DETERMINAZIONE DEL DIRIGENTE SERVIZIO VIA/VINCA 17 aprile 2025, n. 171

[ID VIP 13567] - Parco eolico denominato "CIVITAS", costituito da 11 aerogeneratori di potenza unitaria pari a 7,2 MW, per una potenza complessiva di 79,2 MW, da realizzarsi nei Comuni di San Paolo di Civitate (FG), Torremaggiore (FG) e San Severo (FG), incluse le opportune opere di connessione alla RTN.

Relazione tecnica a supporto dell'istruttoria sul progetto
ID_VIP 13567

Tipologia di progetto	Impianto Eolico
Potenza	Potenza complessiva d'impianto pari a 79,2 MW (11 aerogeneratori di potenza nominale pari a 7,2 MW)
Ubicazione	Comuni di San Severo, San Paolo di Civitate, Torremaggiore (FG)
Proponente	Civitas S.r.l.

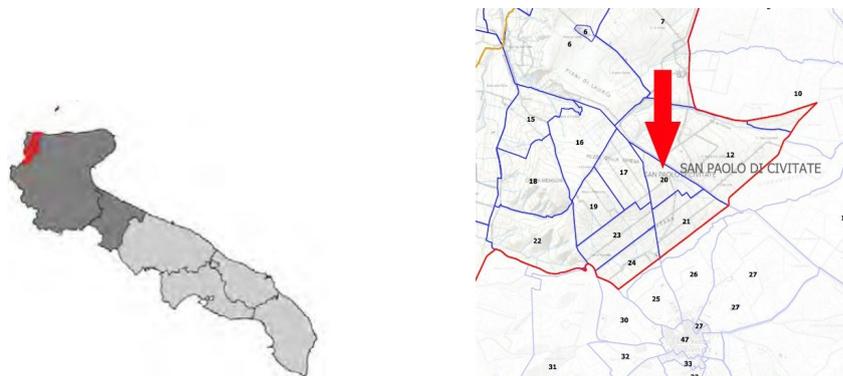
Nel corso della valutazione del progetto, è emerso che, con **Decreto del Ministero della Cultura del 13 novembre 2024**, è stata disposta la **dichiarazione di notevole interesse pubblico** per l'area denominata **"TIATI - TEANUM APULUM - CIVITATE E BASSA VALLE DEL FORTORE"**, ai sensi dell'art. 136, comma 1, lettere c) e d), dell'art. 138, comma 3, dell'art. 139, comma 1 e dell'art. 141, comma 1 del D.lgs. n. 2/2004.

Alla luce di quanto sopra, l'aerogeneratore CV01 risulta ricompreso nel perimetro del suddetto bene sottoposto a tutela ai sensi del D.lgs. 42/2004.

- ❖ L'area di impianto **non ricade** tra quelle indicate come **IDONEE** ai sensi dell'art.20 co.8 lett. c-quater).

Figura 8 – Carta uso del suolo 2011. Fonte <https://webapps.sit.puglia.it/freewebapps/UDS2011/index.html>. In ciano le particelle catastali interessate dall'impianto

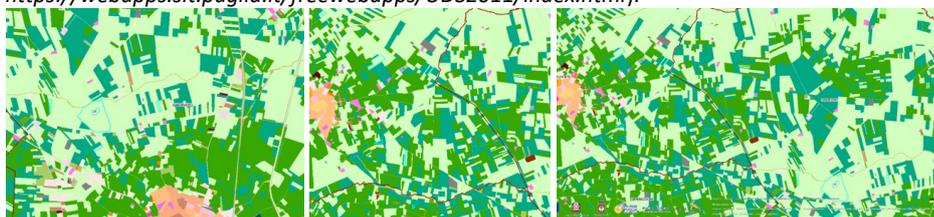
- e) L'impianto **non è integrato** nel contesto delle tradizioni agroalimentari locali e del paesaggio rurale.
Per quanto riguarda l'uso del suolo, l'area interessata dal posizionamento degli aerogeneratori è classificata come superficie agricola ed è caratterizzata dal **codice 2121 - seminativi semplici in aree irrigue e 221 - vigneti** secondo il progetto europeo Corine Land Cover (cfr <https://webapps.sit.puglia.it/freewebapps/UDS2011/index.html>).

Figura 9– Buffer 5 Km: Fonte: Elaborato "E_CIV_A_VC_14_Cartediana di visibilità cumulata"

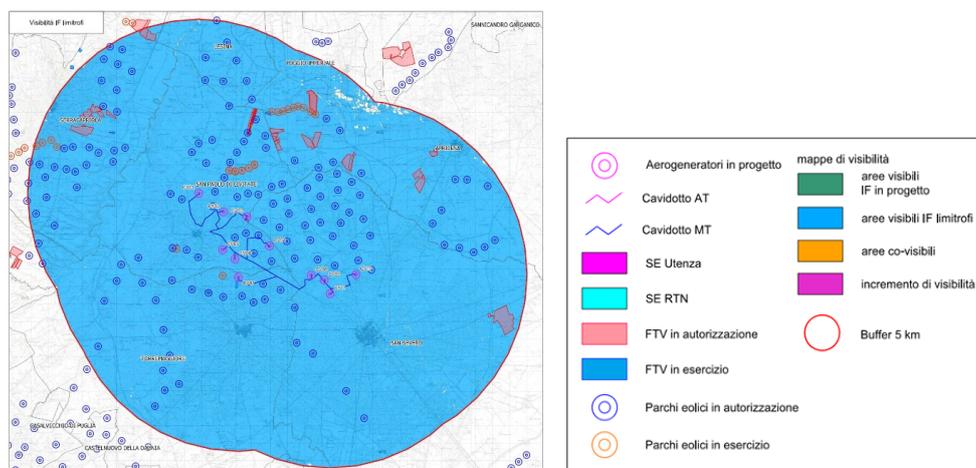
Il proponente non fornisce alcun elaborato di analisi degli impatti cumulativi e delle possibili interferenze dell'impianto in progetto con altri impianti FER esistenti e/o con iter autorizzativo in corso di valutazione. La documentazione non contiene alcuna analisi cartografica relativa all'impatto che avrebbe la realizzazione dell'impianto nel Buffer di 10 Km né di 20 Km.

È stata effettuata esclusivamente un'analisi generica con una cartografica di visibilità cumulata nel Buffer di 5 Km da cui si evince che il requisito **non è rispettato** per la presenza di un significativo numero di impianti in tale raggio:
